ARCHITEKTUR KONKURRENZEN

Bestehorn-Haus
in Aschersleben.

BESTEHORN-HAUS IN ASCHERSLEBEN.

URTEIL DER PREISRICHTER.

III. PREIS. (Kennwort: Schwarz-Weiss.)

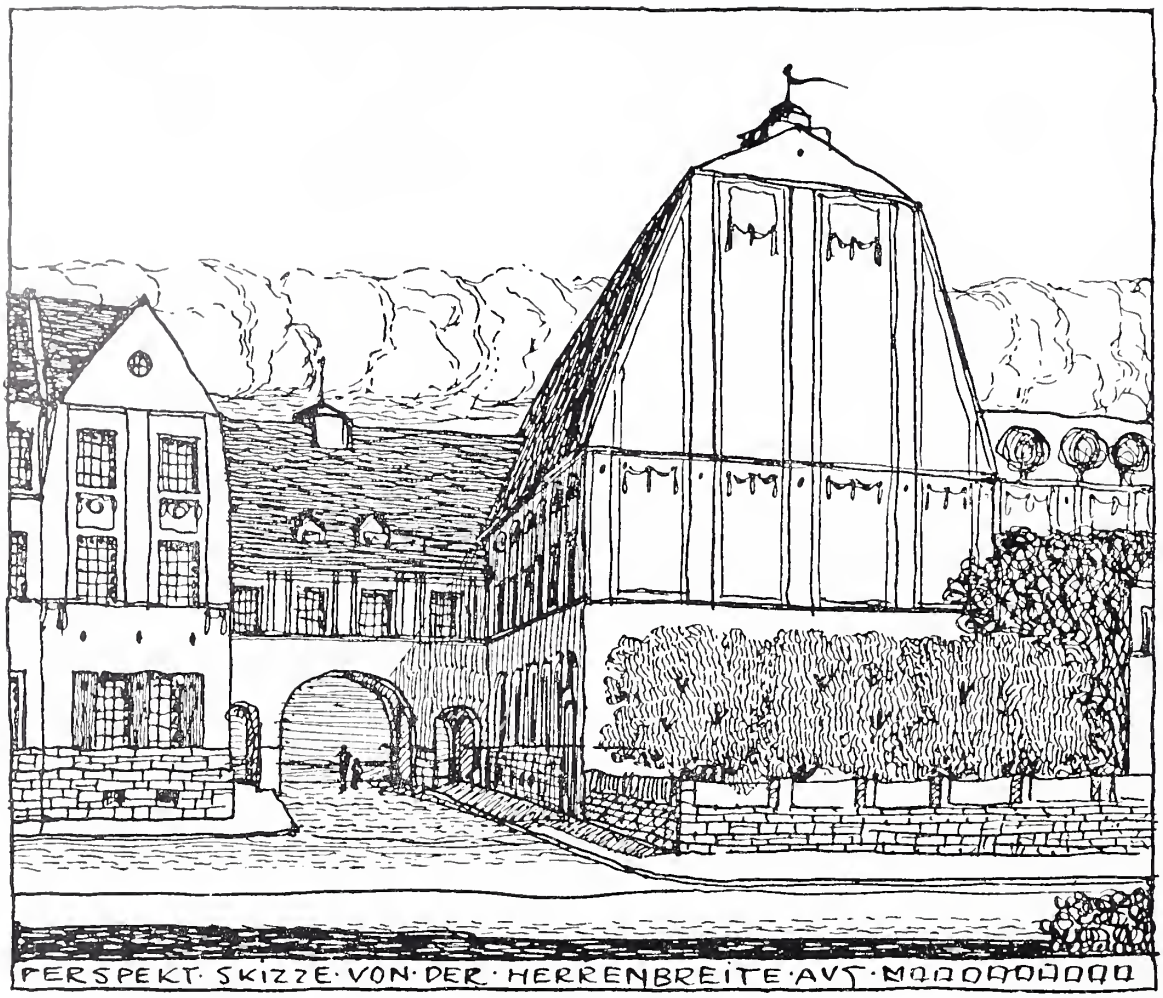
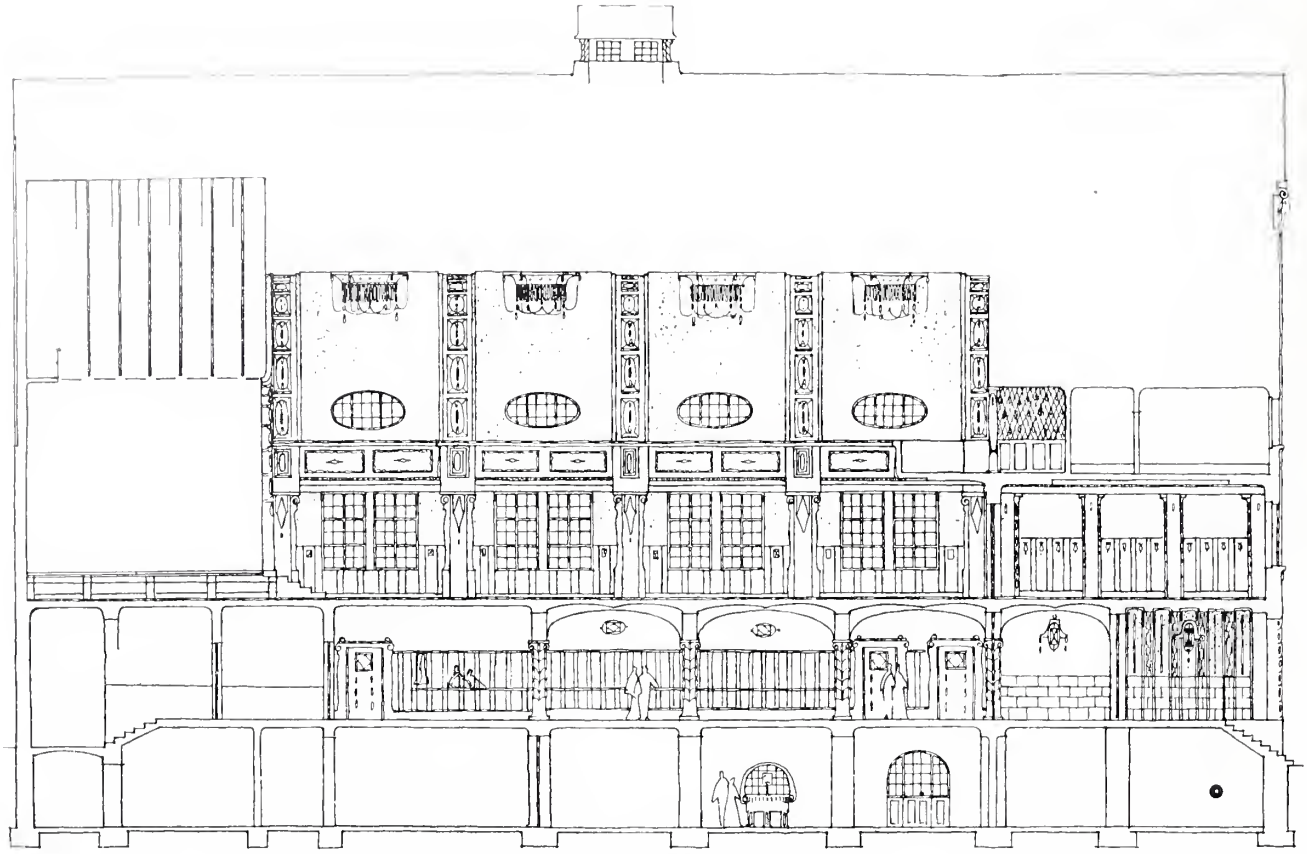
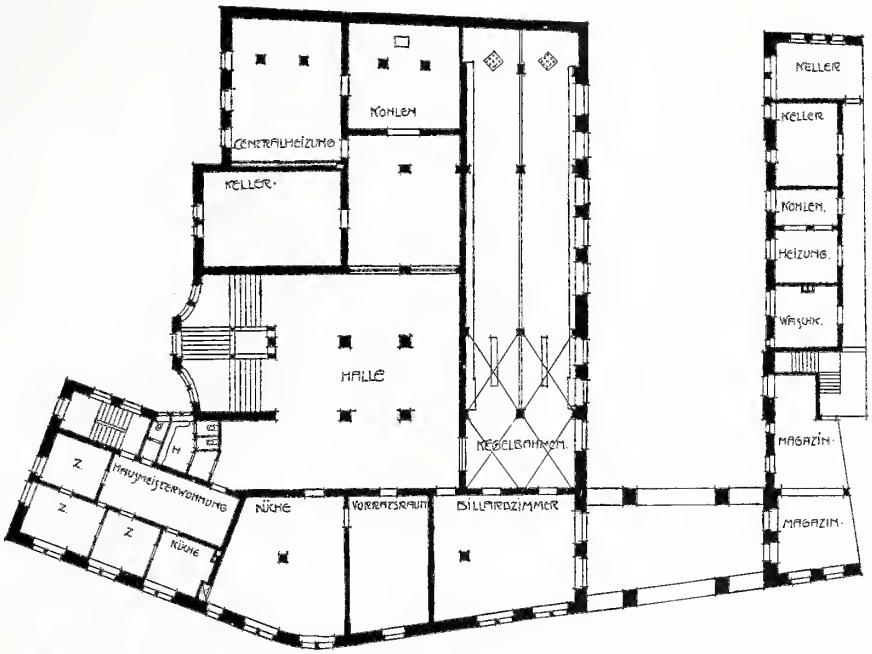
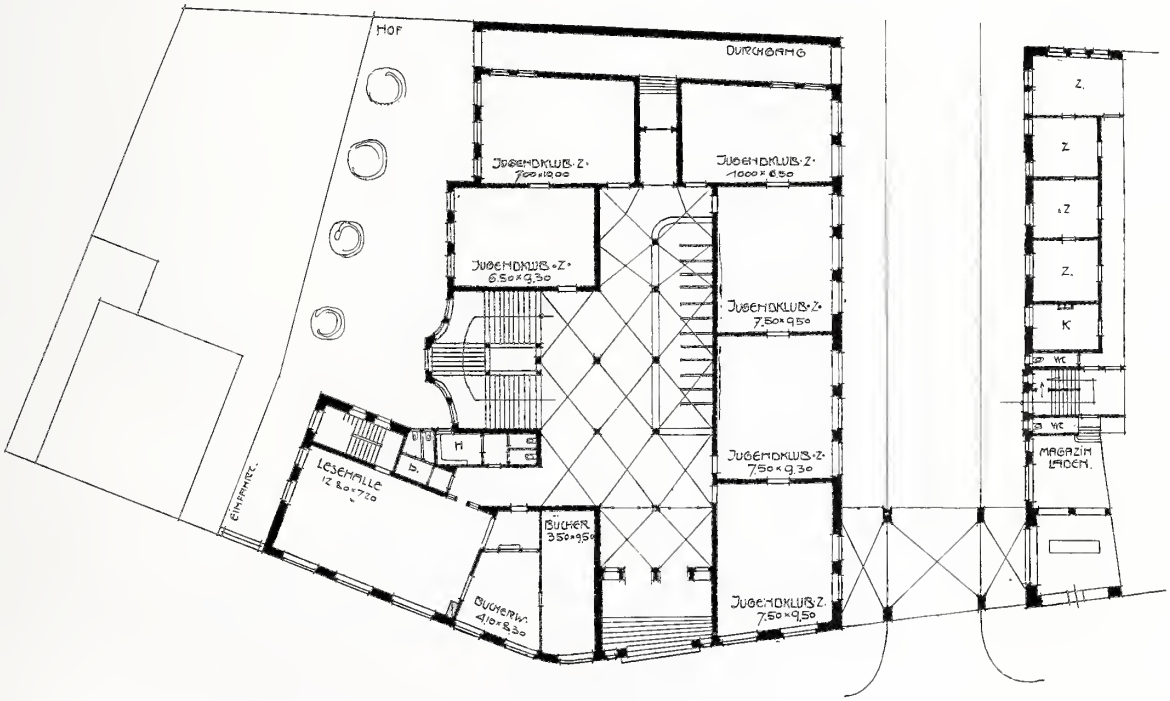
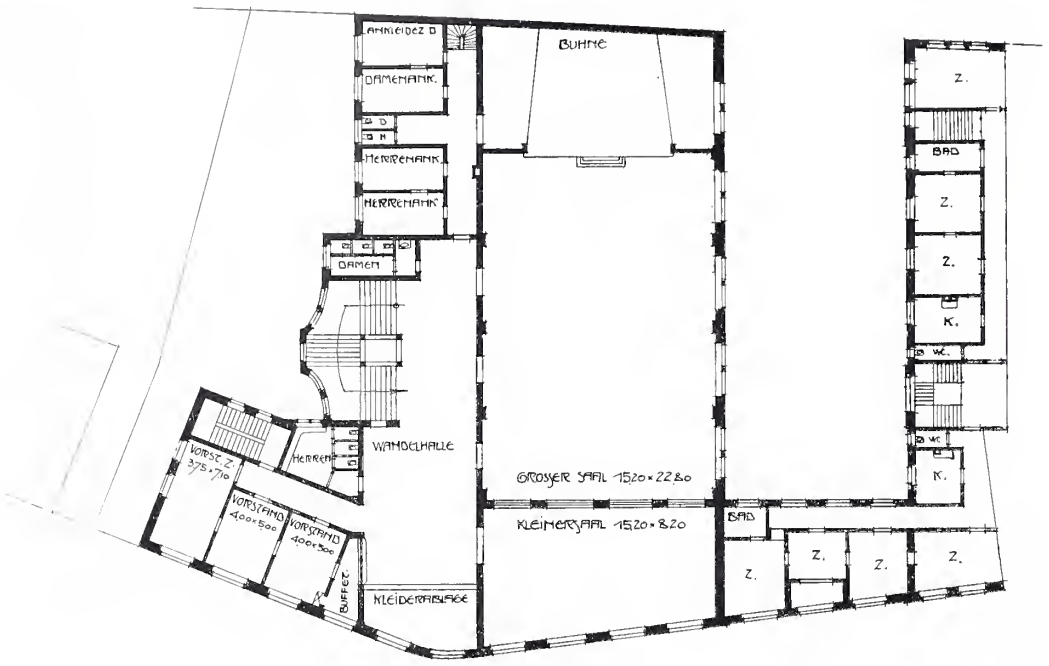
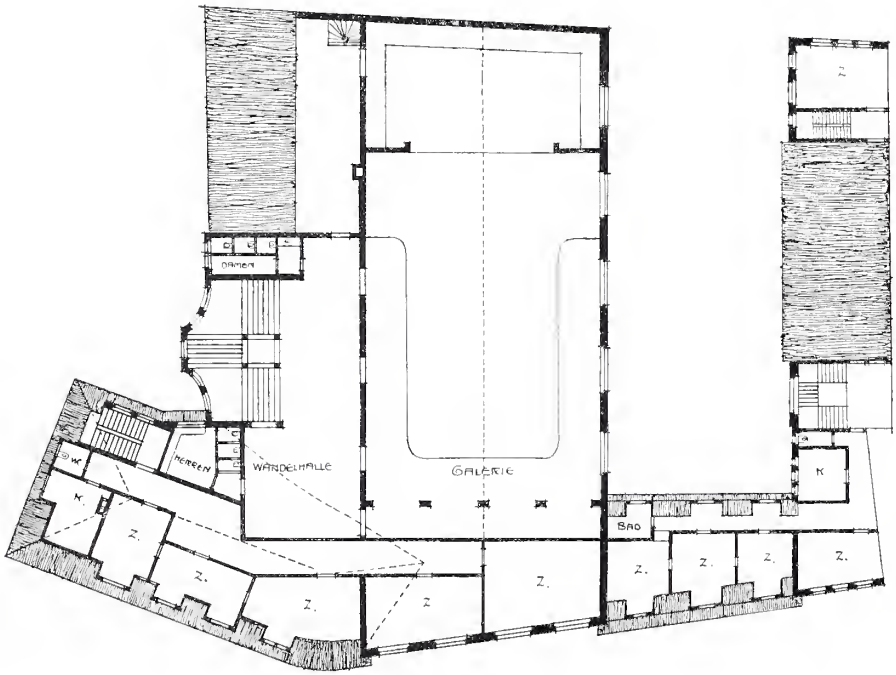
Kennwort: Schwarz-Weiß. Der Wert dieses Entwurfes liegt in seinem Grundriß, wenn er auch in bezug auf die Größe der Räume den Anforderungen des Programms nicht allenthalben voll entspricht. Gelobt wird die Anordnung des Hauptzuganges und des ausreichend belichteten Vestibüls. Dasselbe gilt von der Haupttreppe und den Garderoben im Erdgeschoß. Gegen die Anordnung und Lage der Räume im Obergeschoß ist nichts einzuwenden. Nicht ganz auf der Höhe des Grundrisses stehen die Fassaden, von denen getadelt werden muß, daß der Verfasser es unterlassen hat, die verbrochene Ecke organisch zu lösen und entsprechend zum Vortrag zu bringen.

Zum Ankauf empfohlen. (Kennwort: Eine Stiftung.)

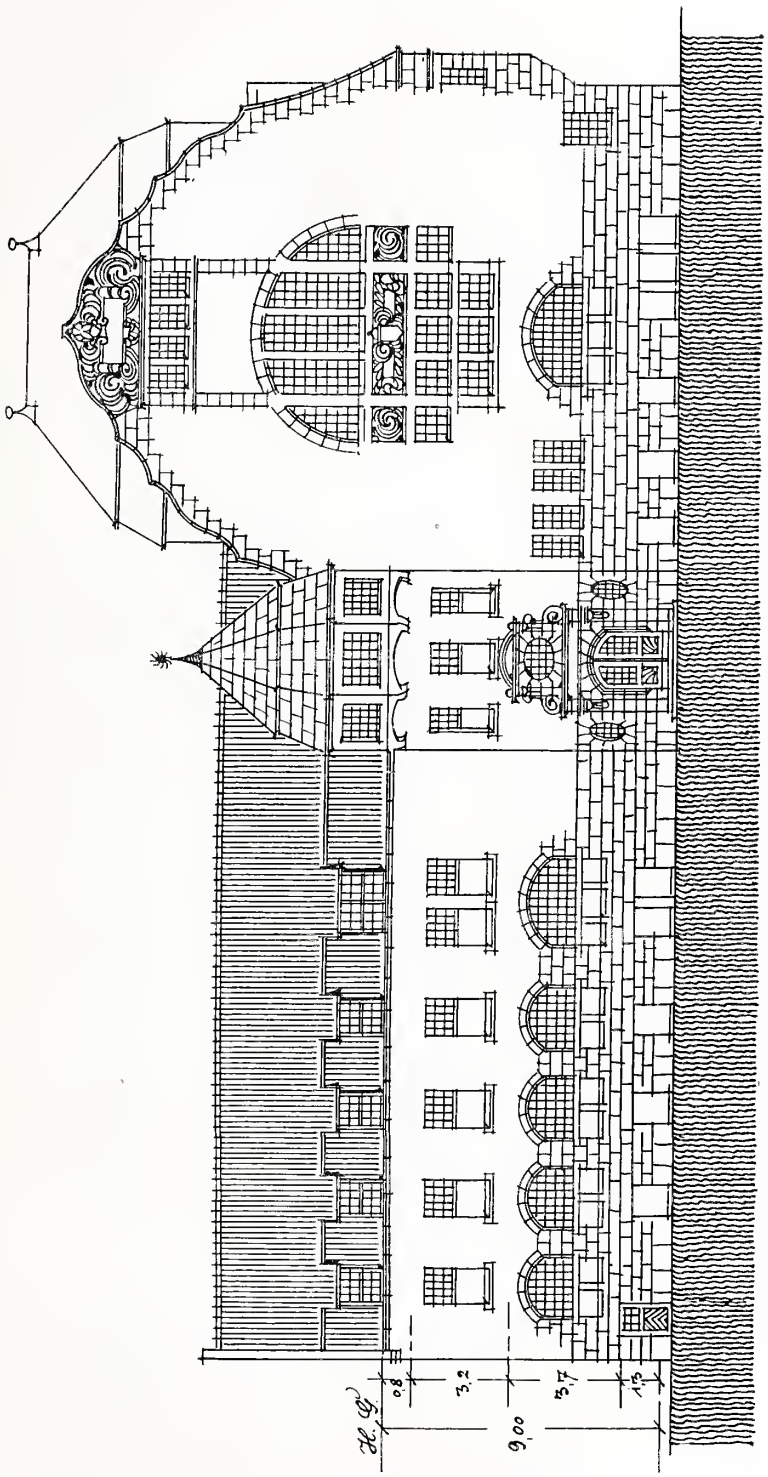
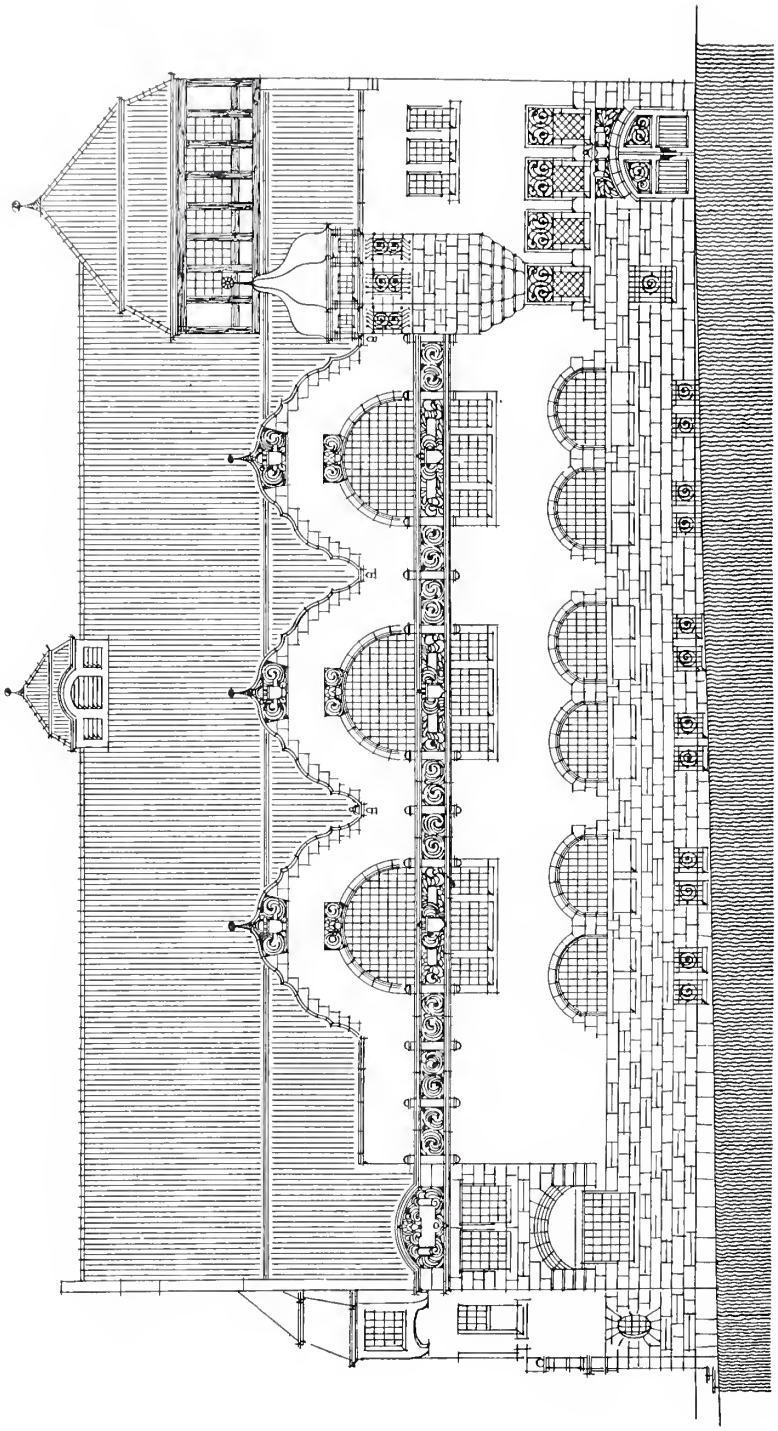
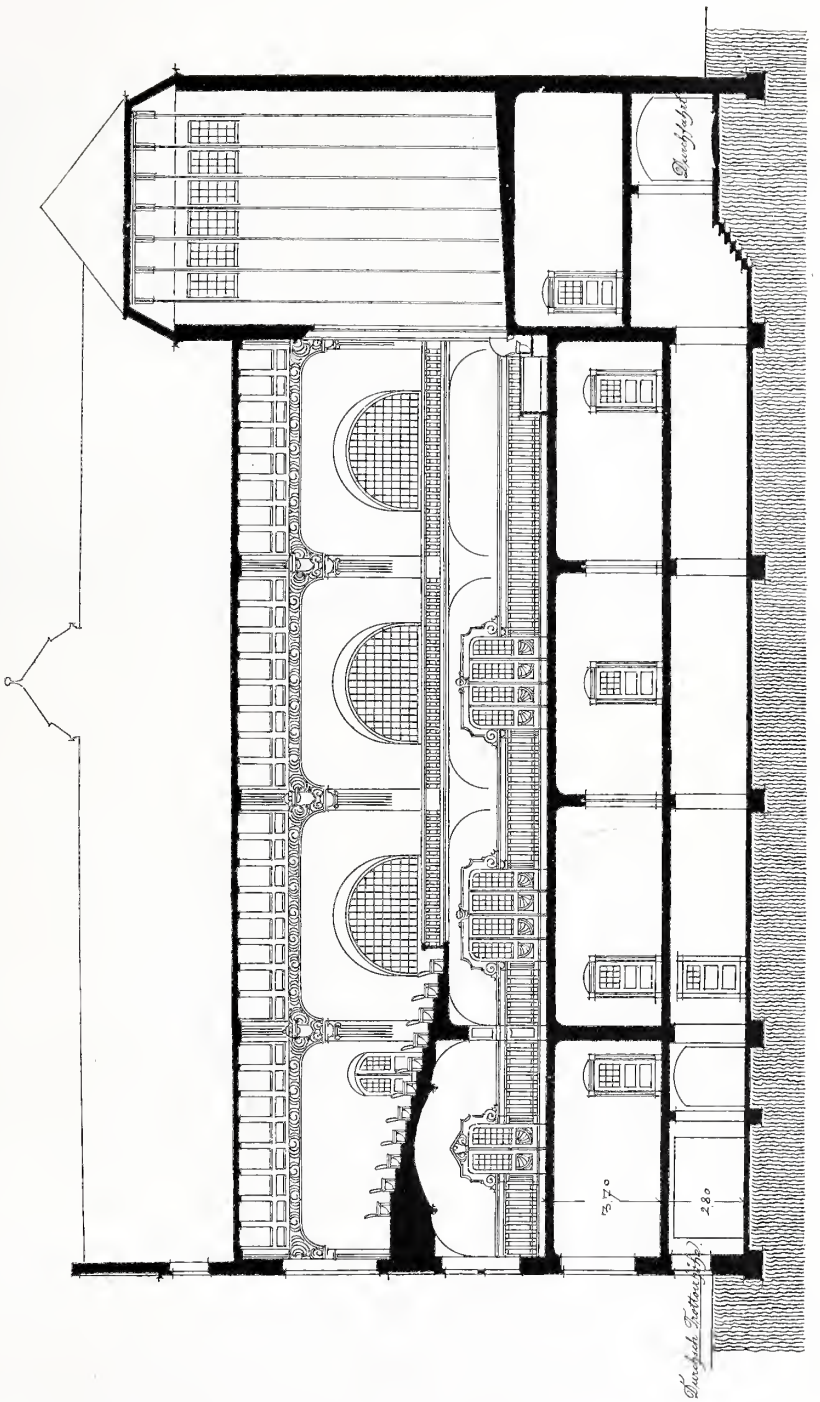
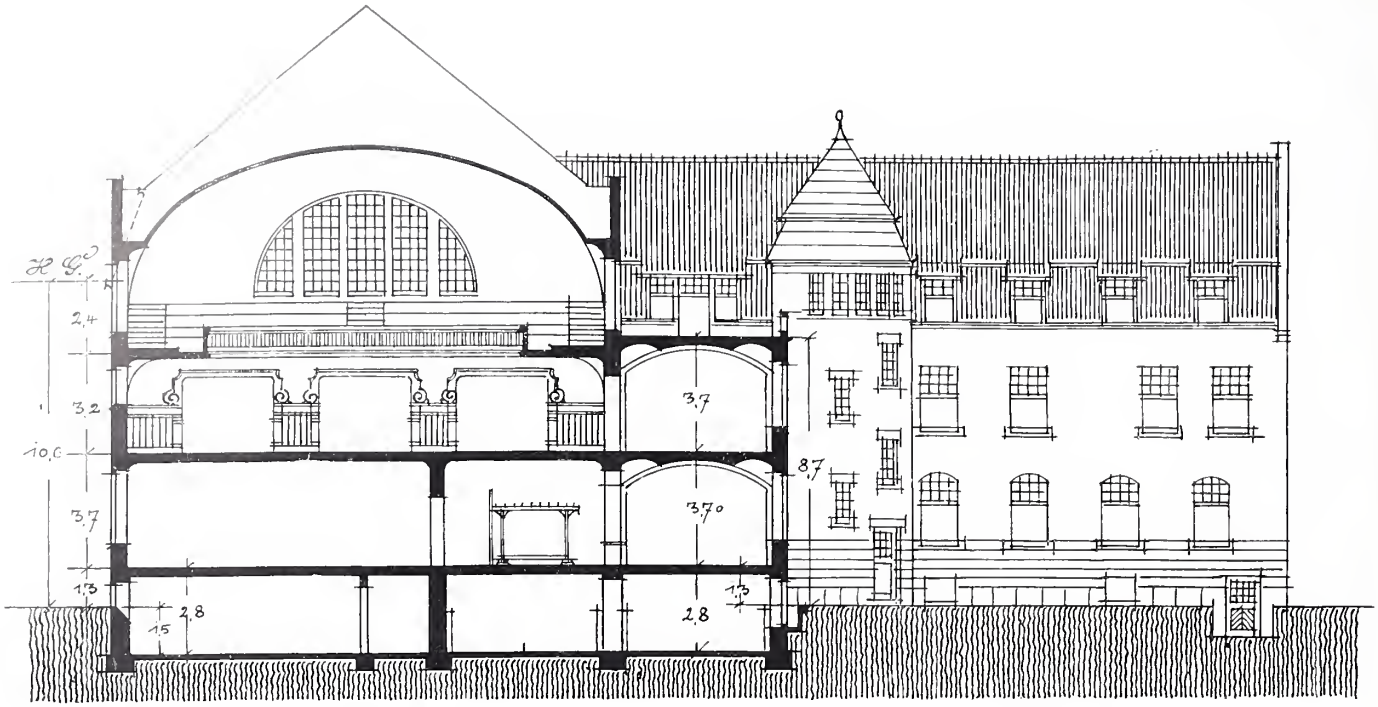
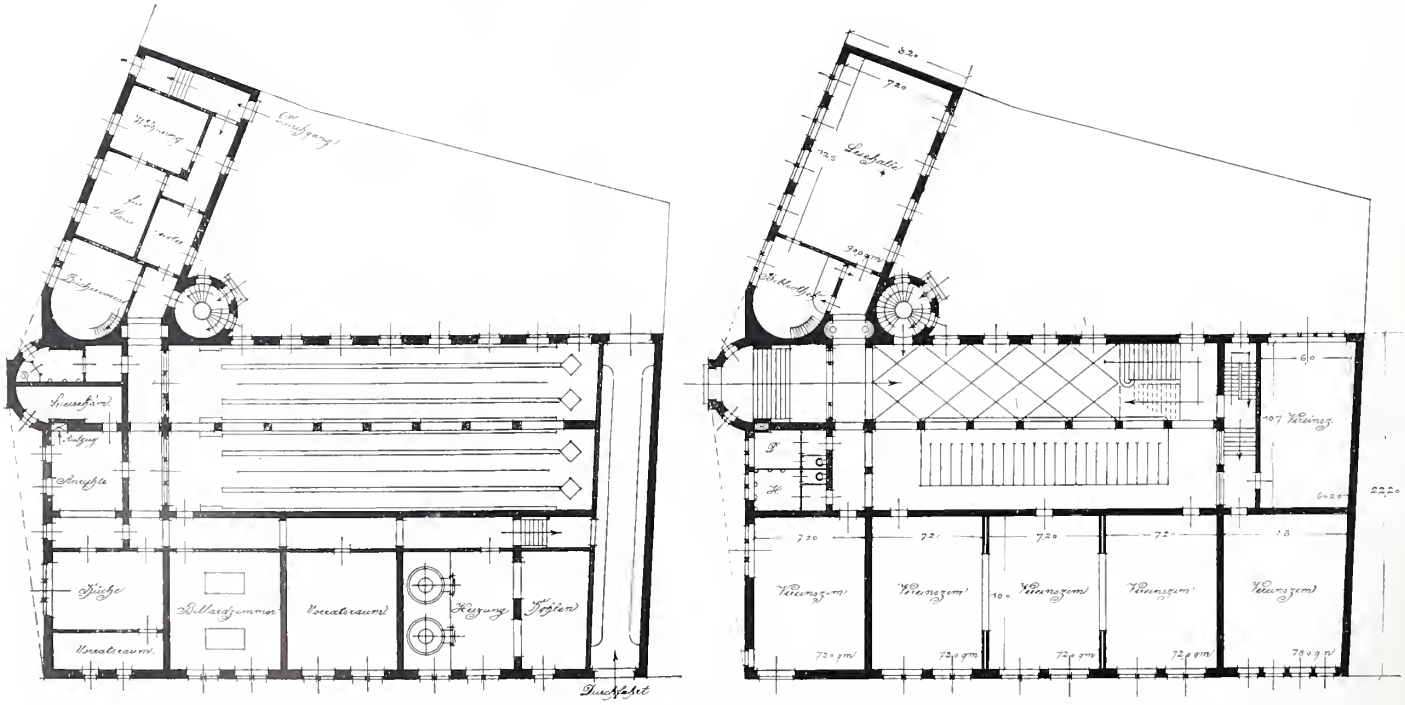
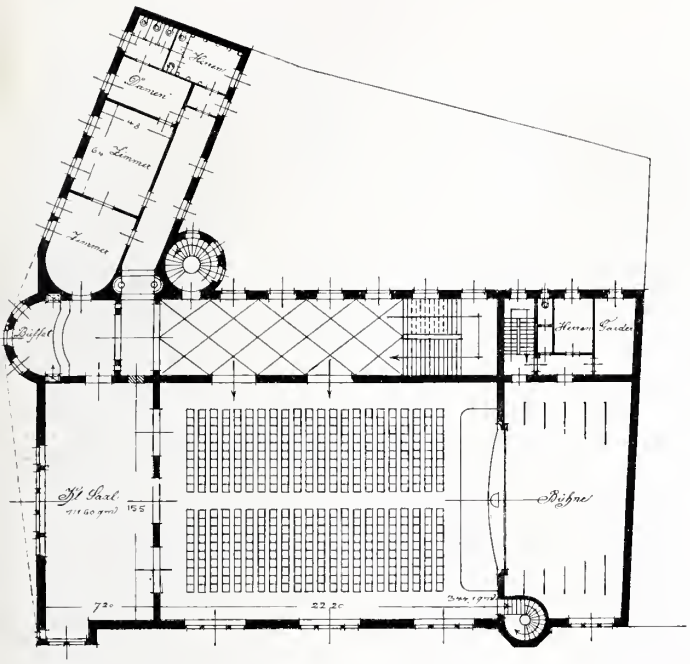
Kennwort: Eine Stiftung. Die räumliche Anordnung ist besonders klar und übersichtlich, insbesondere sind die Garderoben- und Treppen-Anlagen sehr zweckmäßig in Rücksicht auf Vermeidung von Verkehrsstockungen angelegt. Reihenfolge und Lage der Räume im Saalgeschoß werden gelobt, und es wird als Vorzug erachtet, daß die Sitze des Galeriegeschosses über den kleinen Saal fortgesetzt sind. Dagegen steht die künstlerische Haltung des Äußeren und der Saaldekoration nicht auf derselben Stufe. Wenn auch der allgemeinen Massengliederung eine gewisse Klarheit nicht abzusprechen ist, so finden doch die Teilung der Saalaußenfläche und die dadurch entstehenden ungünstigen Fensterformen keinen Beifall. Die Kostensumme hält sich ziemlich genau innerhalb der vorgeschriebenen Grenze.
